福島第一原子力発電所 特定原子力施設に係る実施計画 変更認可申請書の
一部補正について

「福島第一原子力発電所 特定原子力施設に係る実施計画」及び「福島第一原子力
発電所 特定原子力施設に係る実施計画 別冊集」について、下記の箇所を別添の通
りとする。

中低濃度タンク(G 4南エリアフランジタンク)、雨水回収タンク及びRO処理
水移送ポンプ、RO濃縮水貯槽移送ポンプ、RO濃縮水移送ポンプ、集水ピット
抜出ポンプ、雨水回収タンク移送ポンプの一部撤去に関する審査の進捗を踏まえ、
下記の通り補正を行う。併せて、原規規発第1710307号、原規規発第1711247号及び
原規規発第1712273号にて認可された実施計画の反映を行う。

高濃度滞留水受タンクの耐震性評価

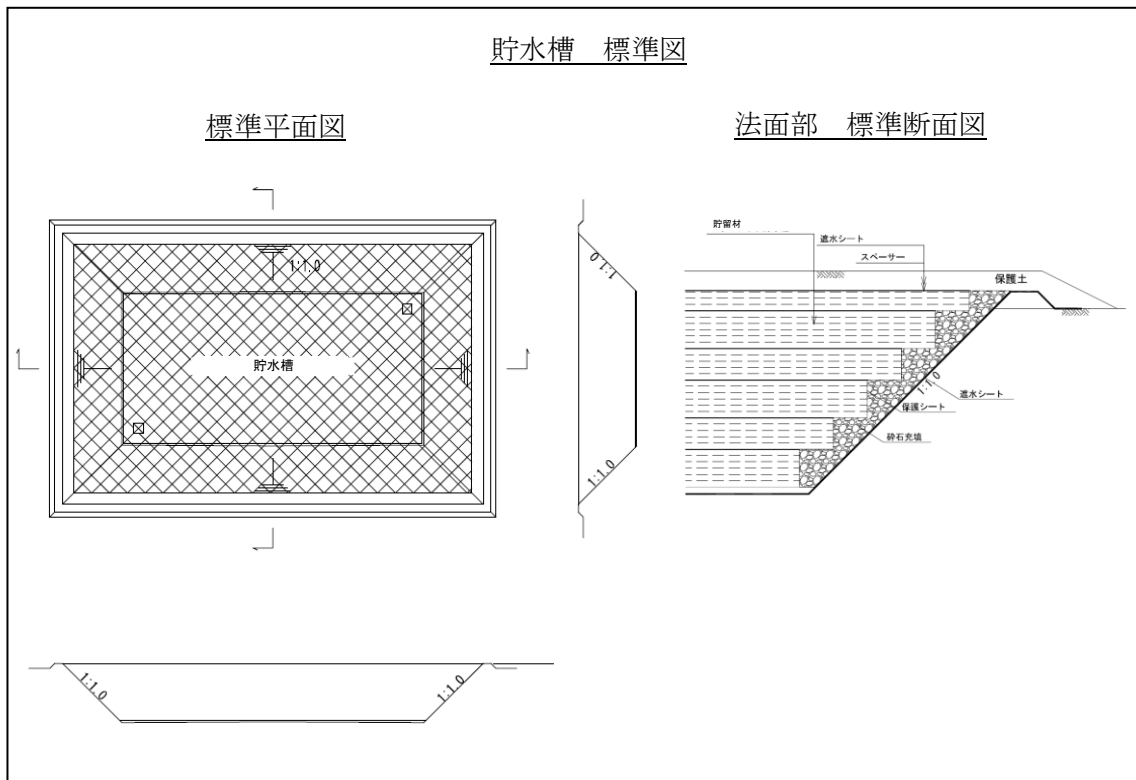
高濃度滞留水受タンクの撤去に伴い本内容を削除
